DETERMINAZIONE DEL DIRIGENTE SERVIZIO VIA E VINCA 28 ottobre 2020, n. 313

[ID_VIA_492] Art. 27bis del D.lgs. n. 152/2006 e ss. mm. ii. – **Provvedimento Autorizzatorio Unico Regionale (P.A.U.R.) - Procedimento di VIA relativo ad un impianto di produzione di energia elettrica da fonte solare di potenza complessiva pari a 37,76 MWp, denominato “Cerere”, da realizzare nei Comuni di Cerignola (FG) e Trinitapoli (BT).**

Proponente: Canadian Solar Construction S.r.l.

Parere espresso nella seduta del 22/07/2020 – Parere Finale.

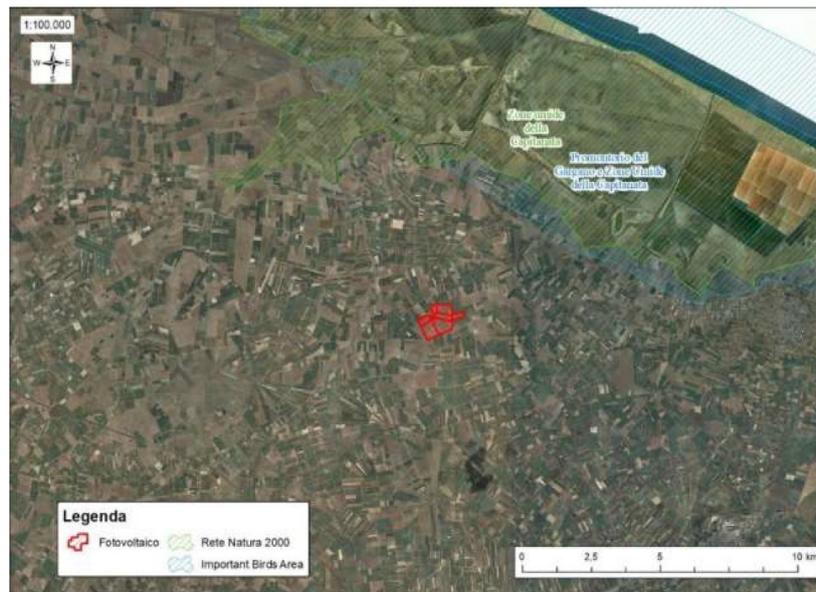
Per quanto riguarda la fauna si rileva un possibile impatto diretto attraverso sottrazione di aree trofiche per la specie prioritaria di interesse Comunitario Grillaio (*Falco naumanni*) presente nel territorio di Cerignola con alcune significative e recenti colonie riproduttive insediate nel territorio del Comune di Cerignola con

circa 117-122 coppie stimate al 2018⁴. Tale presenza in nessun elaborato progettuale viene analizzata e valutato un eventuale impatto. L'impianto determinerebbe, inoltre, una sottrazione di aree trofiche, soggette a positivi allagamenti stagionali, per le comunità avifaunistiche in tutte le fasi fenologiche, presenti nei vicini siti di zone umide di valore internazionale ubicate lungo la costa, in particolare, Siti Natura 2000 ZSC "Zone umide della Capitanata", ZPS e ZSC "Salina di Margherita di Savoia", ZPS "Paludi presso il Golfo di Manfredonia", IBA Promontorio del Gargano e Zone Umide della Capitanata e distanti in linea d'aria appena 3 km, come risulta dalla seguente tavola tratta dall'elaborato di progetto "5VDHZE9 Tav. P".
